Восьмидесятая сессия

Правила № 13 и 13-Н (торможение)

**Предложение по поправкам к Правилам № 13
(торможение большегрузных транспортных средств)
и Правилам № 13-Н (тормозные системы транспортных
средств категорий M₁ и N₁)**

Представлено экспертами от Германии и Нидерландов*

Приложение 14 – Добавление

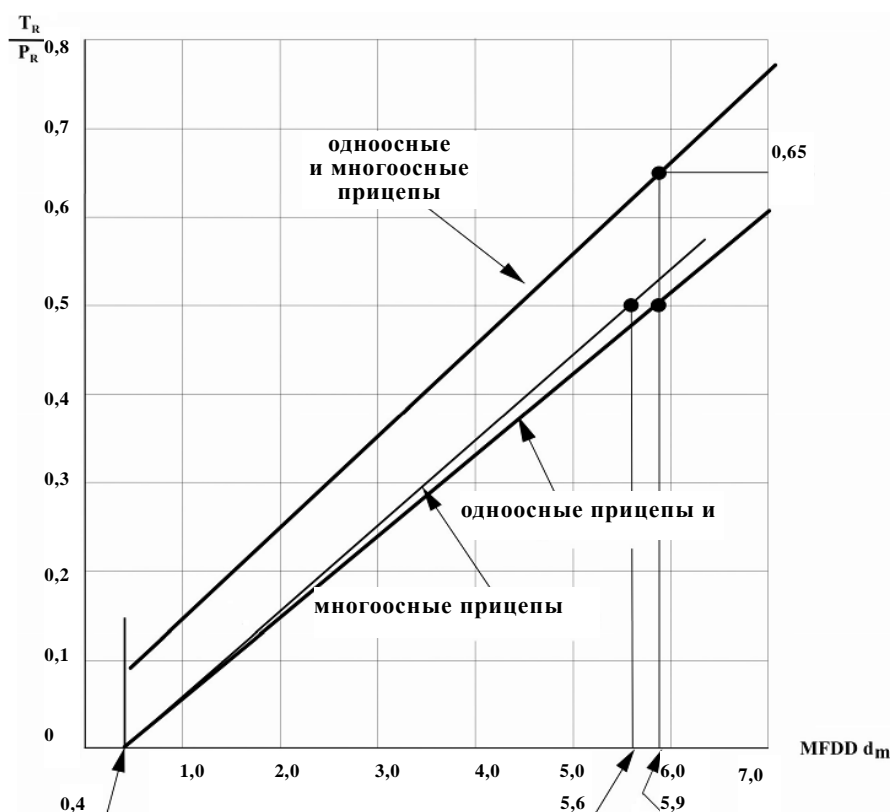
Приложение 14, добавление, изменить следующим образом:

На диаграмме вместо термина «одноосный прицеп» используются термины «прицеп с центральной осью» и «полуприцеп». Вместо термина «многоосный прицеп» используется термин «полный прицеп».

32. Термины «одноосный прицеп» и «многоосный прицеп» заменены для внесения ясности. Хотя они и использовались в прошлом, к настоящему времени они вышли из употребления и заменены терминами «полный прицеп», «прицеп с центральной осью» и «полуприцеп».
